**RECUEIL DES AVIS ISSUS DE LA CONSULTATION
AUPRÈS DES MINISTÈRES ET ORGANISMES**

**Objet : Projet d'exploitation d'un gisement de graphite naturel du Lac Guéret
par Mason Graphite – Avis de recevabilité – deuxième série de réponses
aux questions
Dossier : 3211-16-016**

Figure 7-10: Emplacement des relevés sonores en périphérie du site du concentrateur

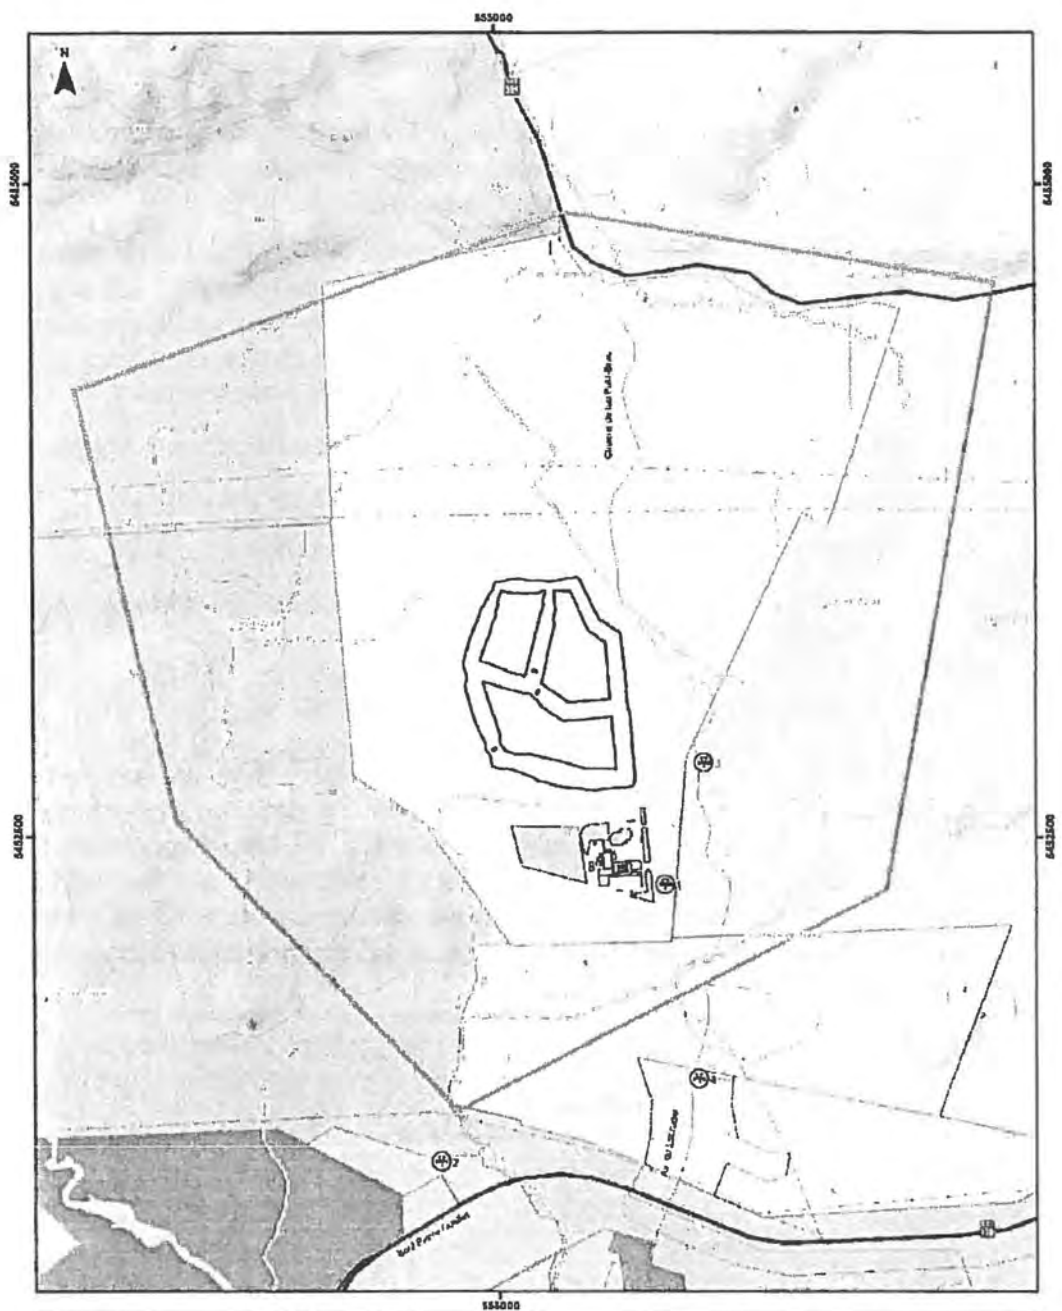
La figure 7-10 du rapport principal, reproduite ci-dessous, illustre l'emplacement exact de chacun des points des relevés sonores sur la carte du plan de zonage de Baie-Comeau. Les points de mesure 1, 2, 3, et 4 sont situés dans les différentes zones municipales (résidentielle, récréative, commerciale et industrielle) les plus rapprochés du site d'exploitation du concentrateur projeté.
